2.4.1.1 (5) 富来川南岸断層の反射法地震探査 — 測線位置図 —

コメントNo.4の回答

2.4.1.1 (6) 富来川南岸断層の端部 -リニアメント・変動地形の北東端-

海域の地質層序について(コメントNo.9)

2.4.1.1 (5) 富来川南岸断層の反射法地震探査 — 反射法地震探査結果 —

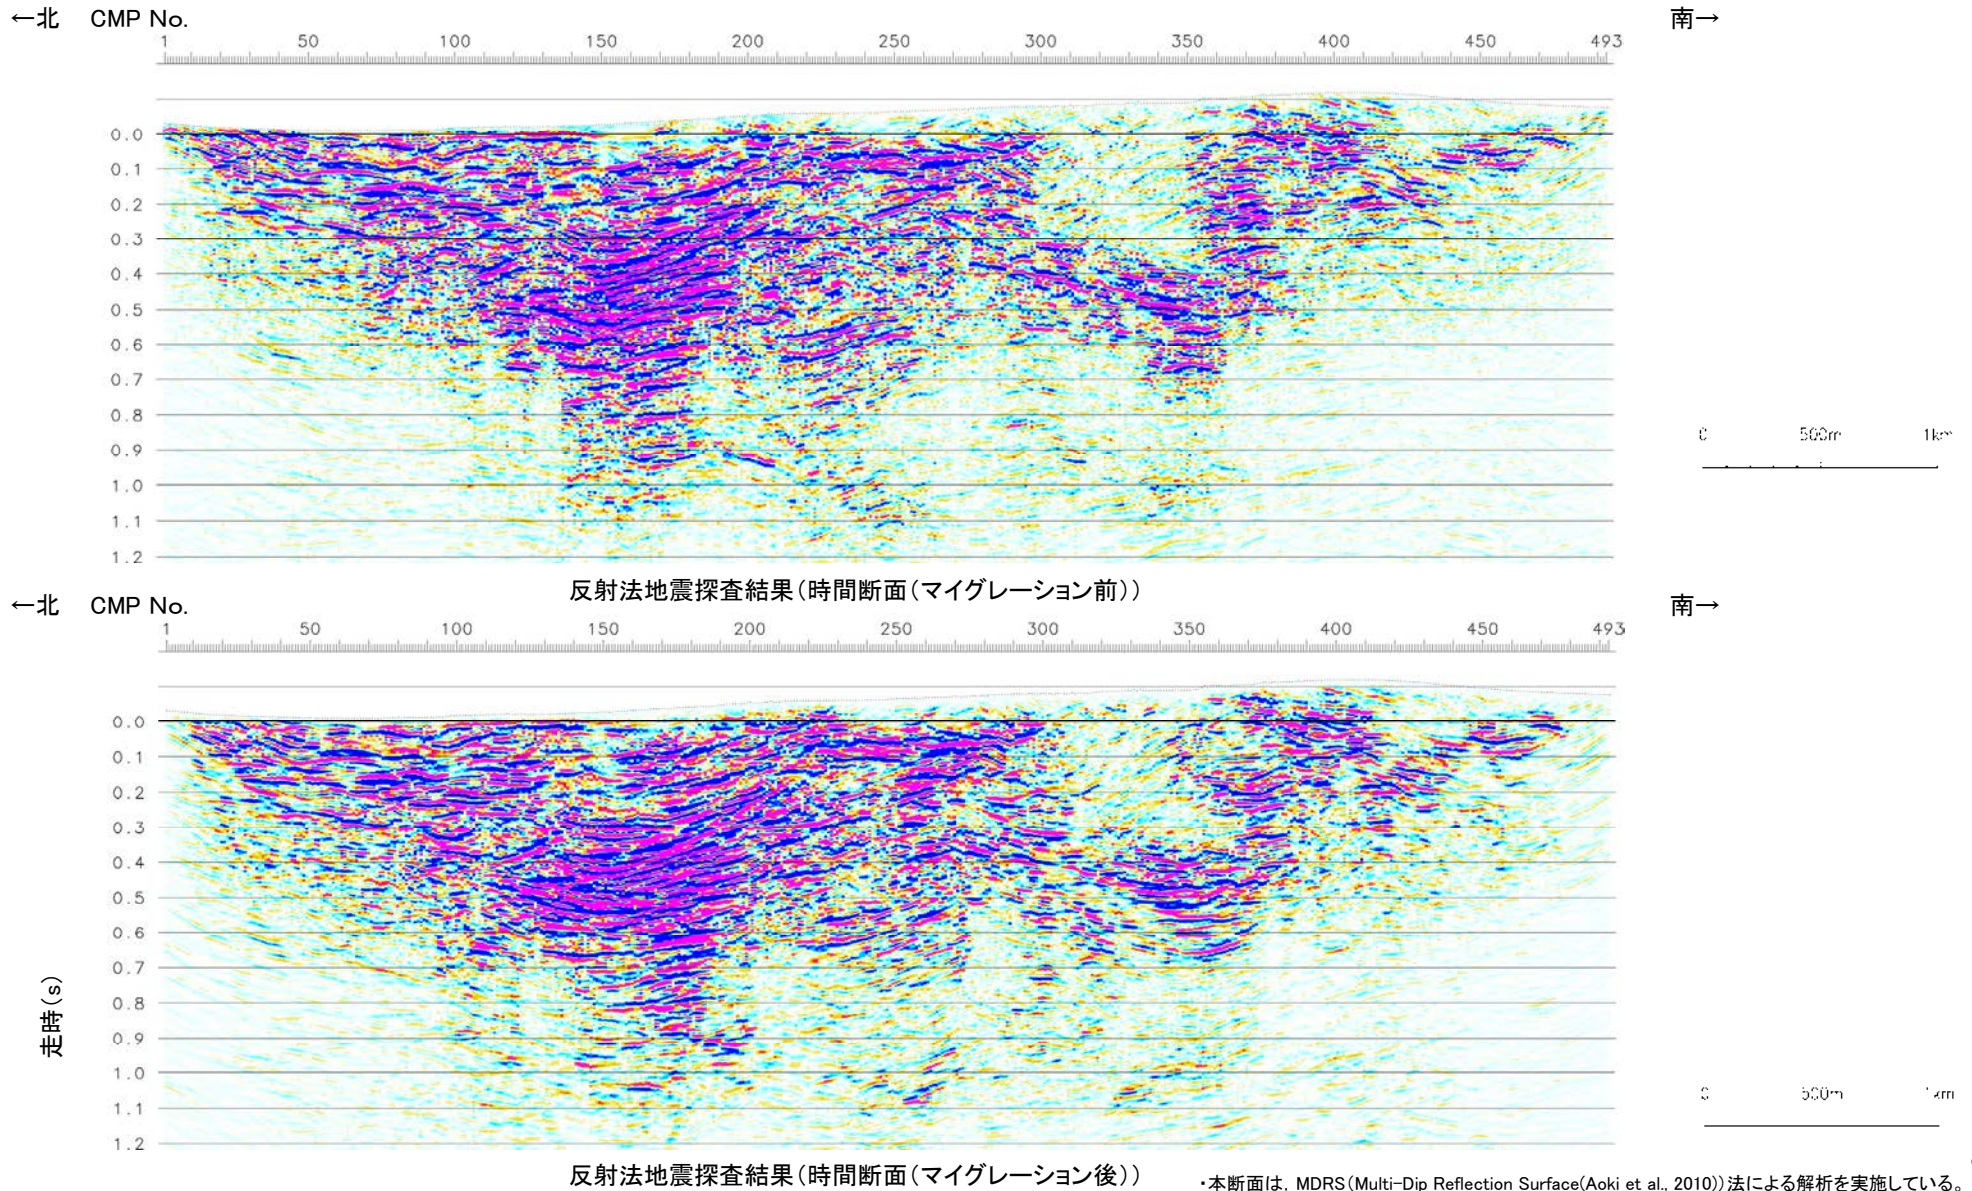
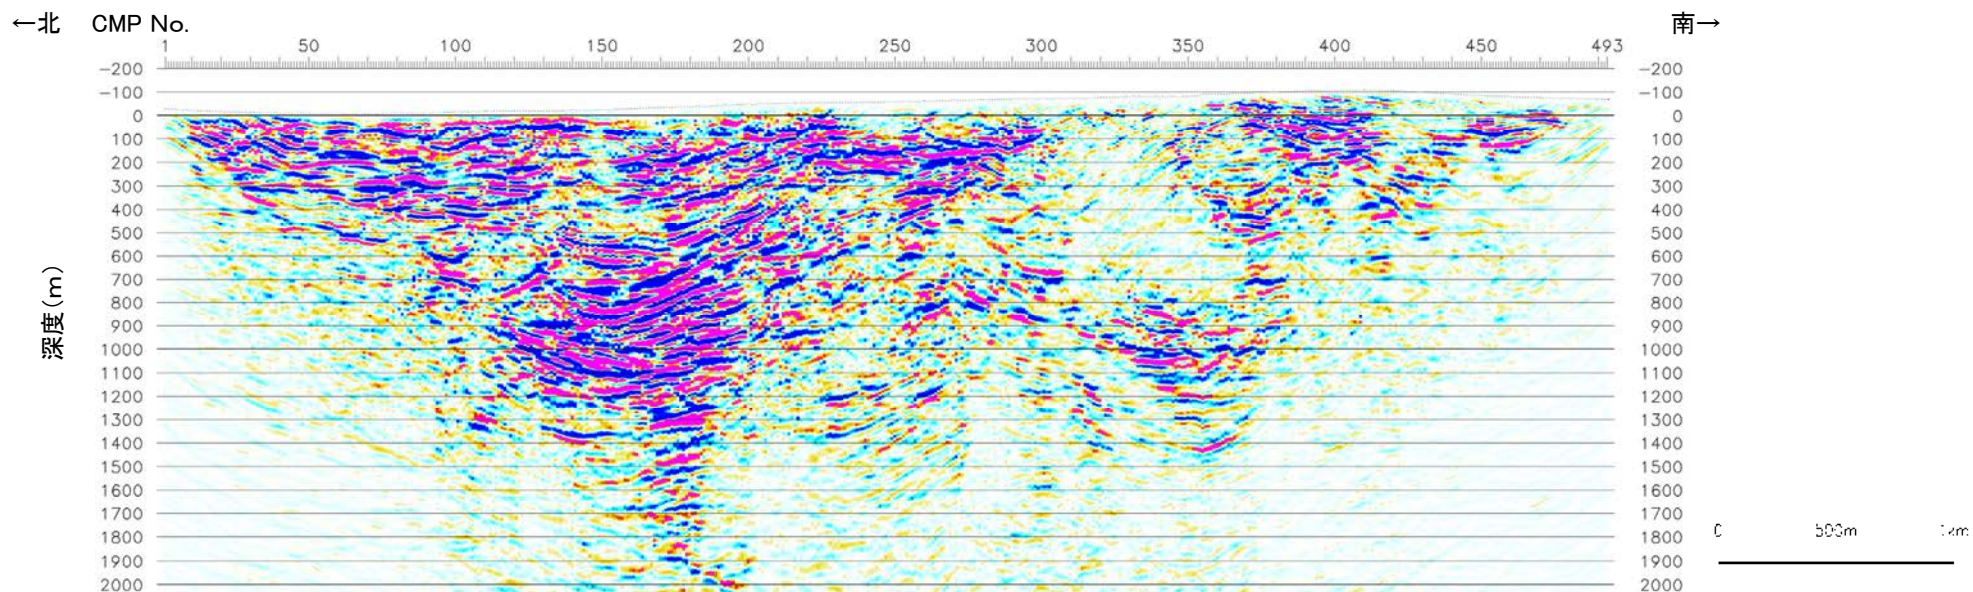
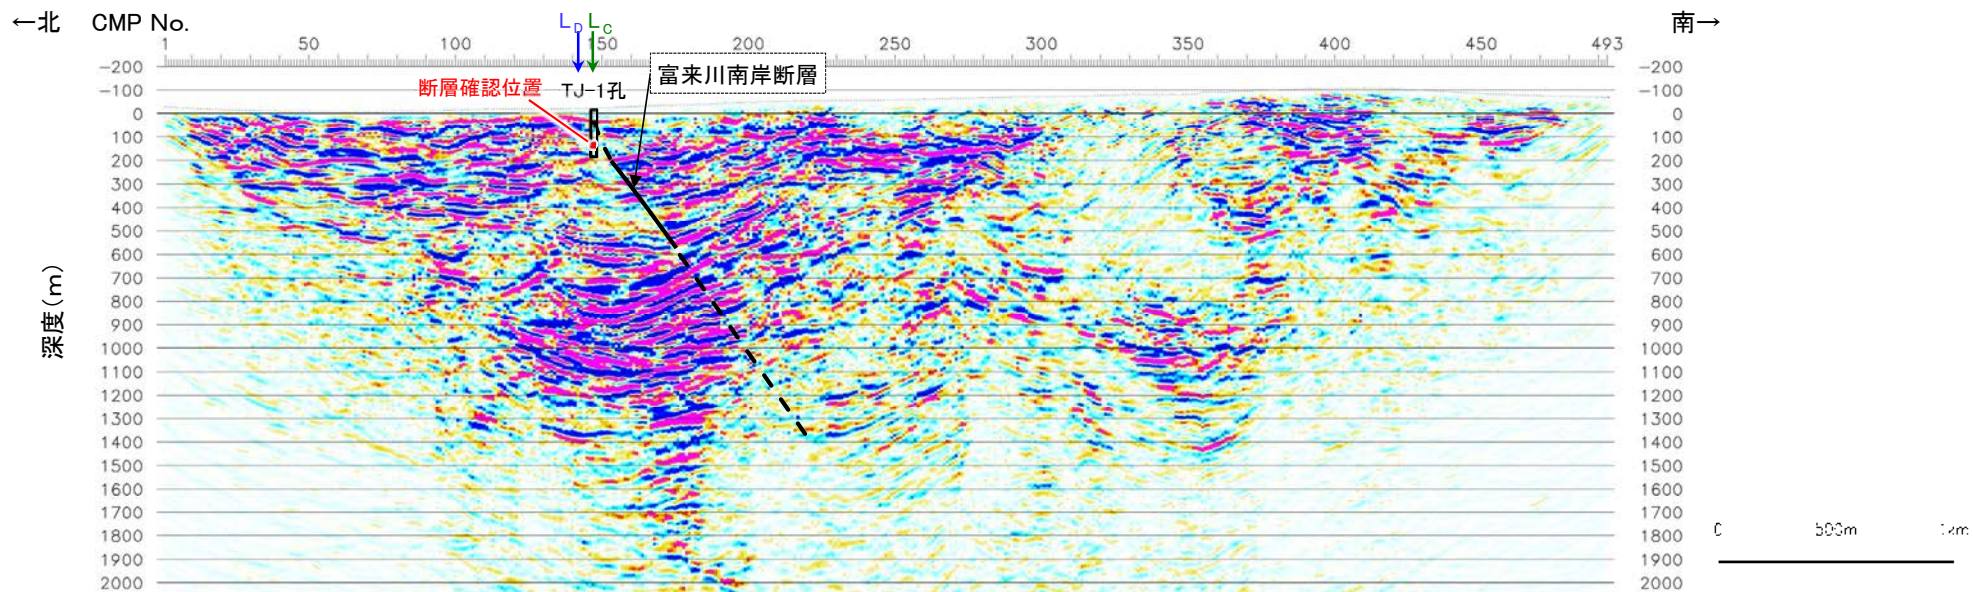
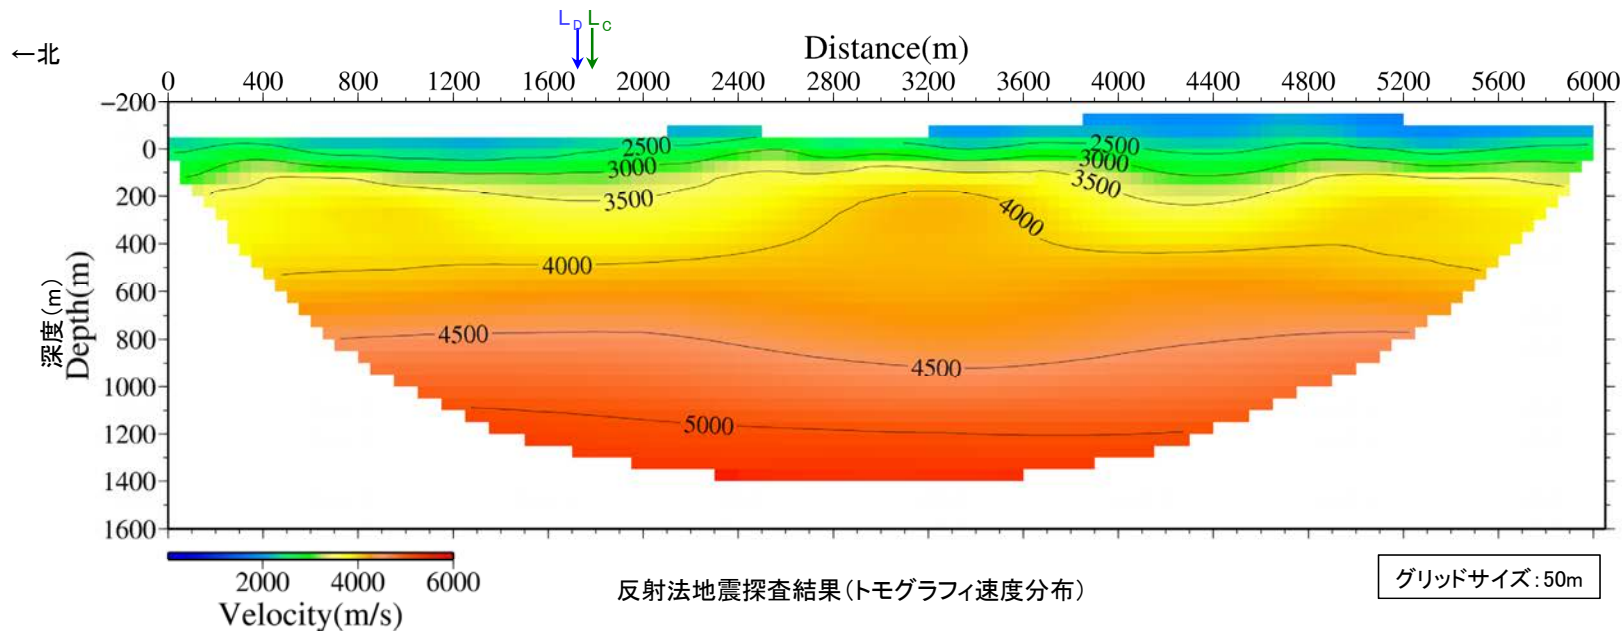
コメントNo.4の回答

- 反射法地震探査の結果、地表でリニアメント・変動地形が判読された位置(CMP150付近)、及びボーリング調査(TJ-1孔)で深部に断層を確認した位置に、南に約60°(偽傾斜考慮)で傾斜する逆断層が推定された(小林ほか, 2020)。
- なお、トモグラフィ速度分布からも、断層を挟んで速度構造が変化する状況が認められる。

リニアメント・変動地形の北東端付近拡大図

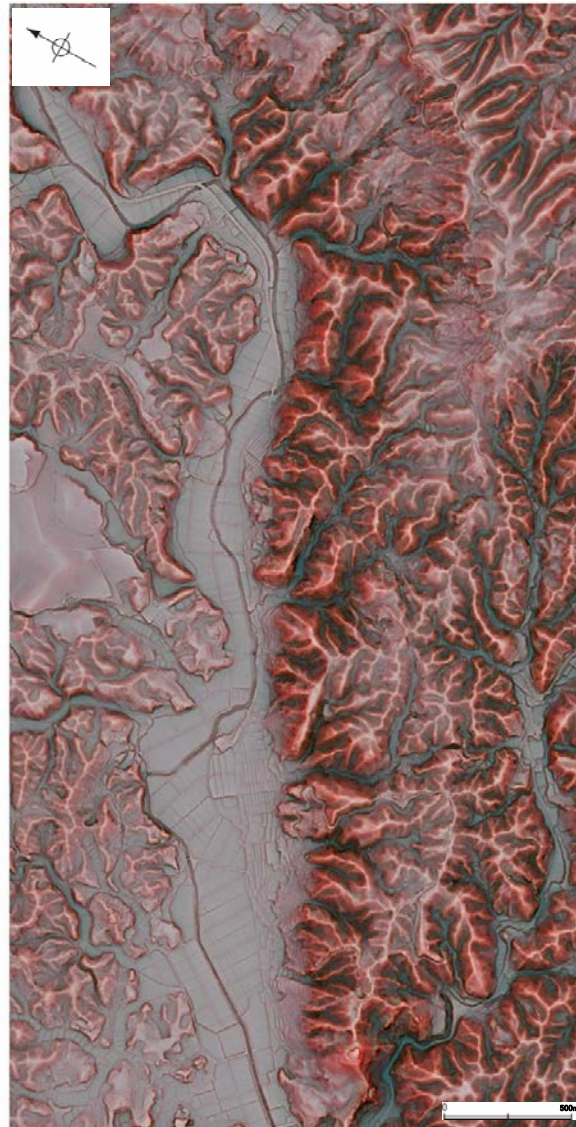
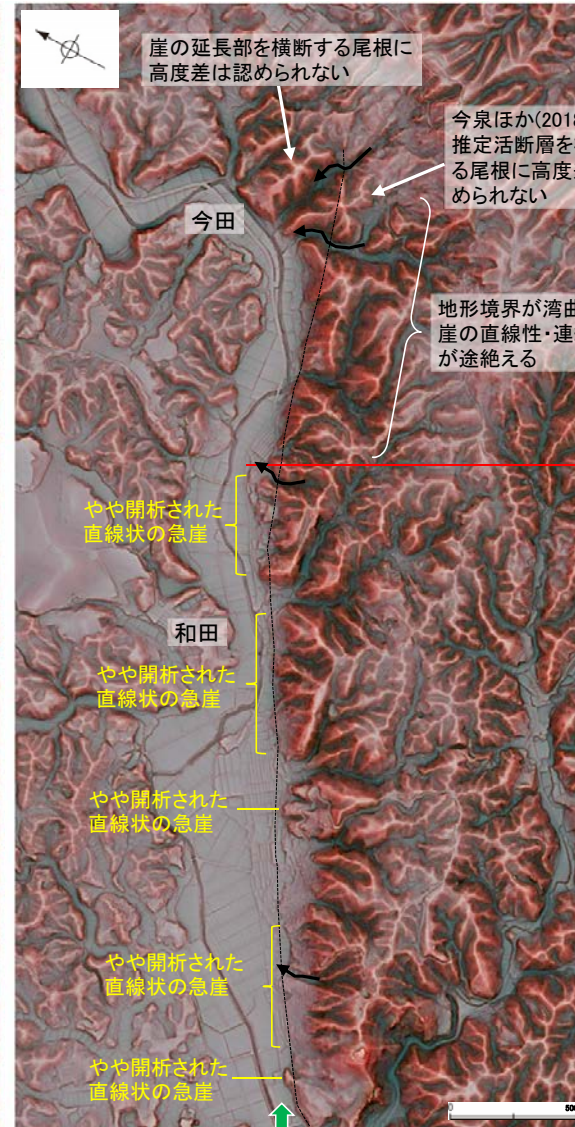
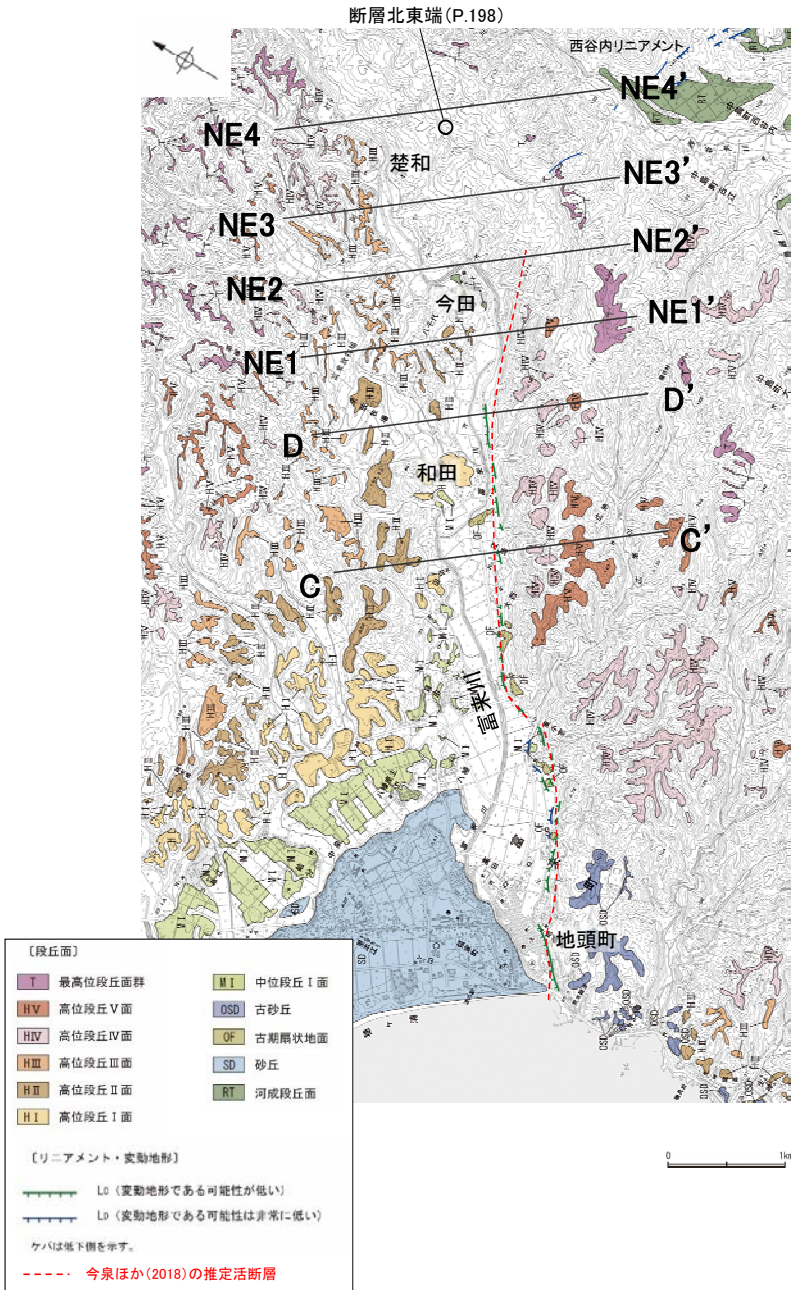
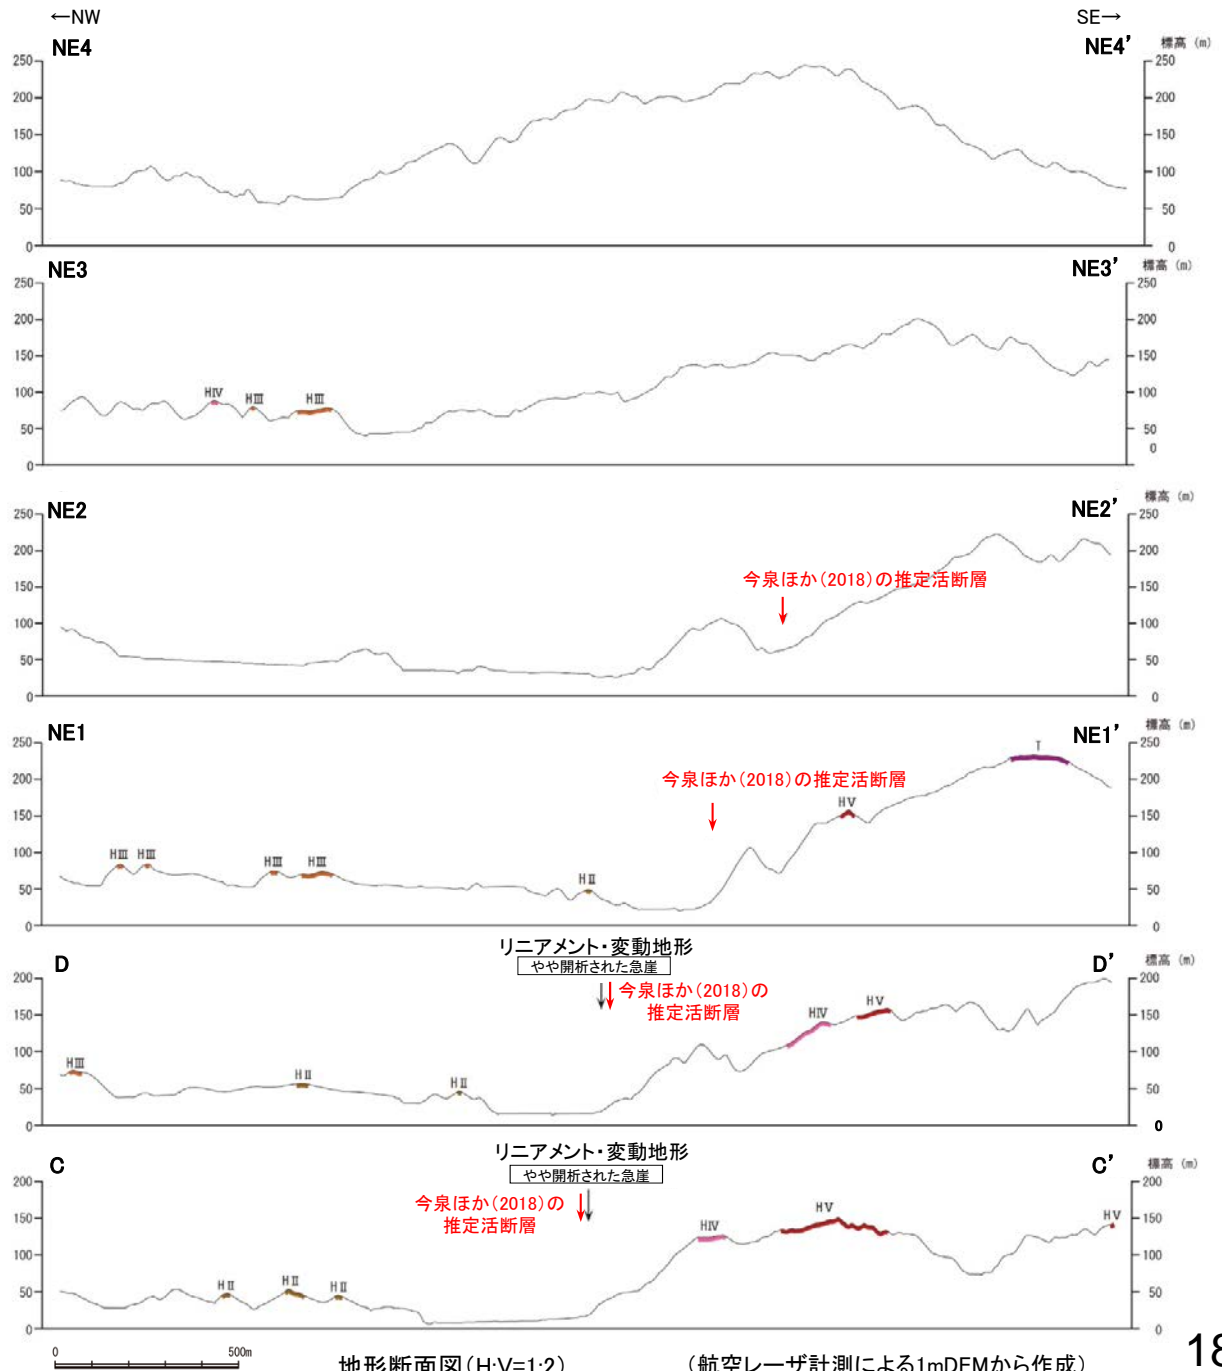
コメントNo.5の回答

- 地頭町～和田付近までは、直線状の急崖等からなるリニアメント・変動地形が認められるが、さらに北東方では河岸の側方侵食により地形境界が湾曲すること、今田付近において崖の延長部を横断するように分布する尾根に高度差は認められないことから、崖の直線性・連続性が途絶える地点をリニアメント・変動地形の北東端とした。
- なお、今泉ほか(2018)は、リニアメント・変動地形の北東端よりさらに北東方に推定活断層及び水系の屈曲を図示しているが、屈曲は系統的でないこと(P.174)、推定活断層を横断するように分布する尾根に高度差は認められないことから、当該区間にはリニアメント・変動地形は判読されず、地質調査の結果からも対応する断層は認められない(P.190, 191)。
